Styre/råd/utval	Møtedato	Saknr
Utval for plan teknikk og næring	14.06.2022	60/22
Kommunestyret	20.06.2022	70/22

Arkiv: PLANID-202003,
PLANNAVN-Detaljregulering-
utvidelse av Hellestad Sandtak,
PLANTYPE-35, FA-L12, GBN-9/2

2. gongs behandling- Detaljregulering for utvidelse av Hellestad Sandtak

Utsnitt 2: NGU løsmassekart for område som syner breelv avsetning innanfor omsøkt område for utviding.

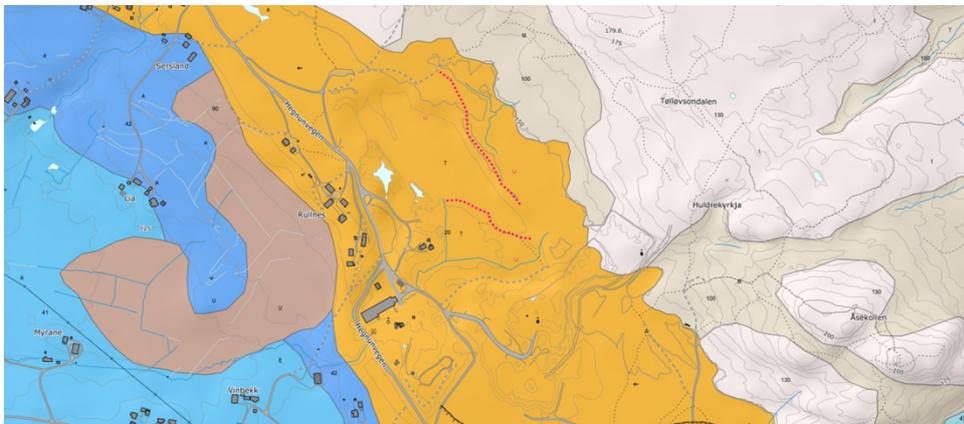
NVE syner til at deler av planområde ligg under marin grense, som ifølge NGUs kart viser middels moglegheit for marin leire i området. NVE rår til at det før godkjenning av planforslaget blir utarbeida ein geoteknisk vurdering av tiltaket.

Dei visar vidare til overvasshandtering og avrenning frå planområdet ikkje er vurdert i ROS analysa, og minner om at dersom overvatn skal avleiest til vassdrag må flaumfare vurderast.

Store deler av eksisterende område for sandtak ligg under marin grense, mens kun eit mindre område av føreslått utviding ligg under marin grense i sørvest.

Kommunedirektøren har vore i kontakt med forslagsstillar som godt kjend med berggrunnen i området frå eksisterande drift. Forslagsstillar viser til at utvida område ligg innanfor same berggrunn som eksisterande drift. Tidlegare område har drevet ut god morenemasse. Forslagsstillar viser til kartutsnitt under som viser at løsmassane består av breelv avsetning, tynt humusdekke og bart fjell. På grunnlag av eksisterande drift og løsmassekart kan ikkje kommunedirektøren sjå at utvida område for sandtak skal utløyse krav om geoteknisk vurdering.

Når det gjeld ROS analysa har kommunedirektøren føreslått å legge inn eit nytt punkt slik at overvasshandtering blir utgreidd i analysa.
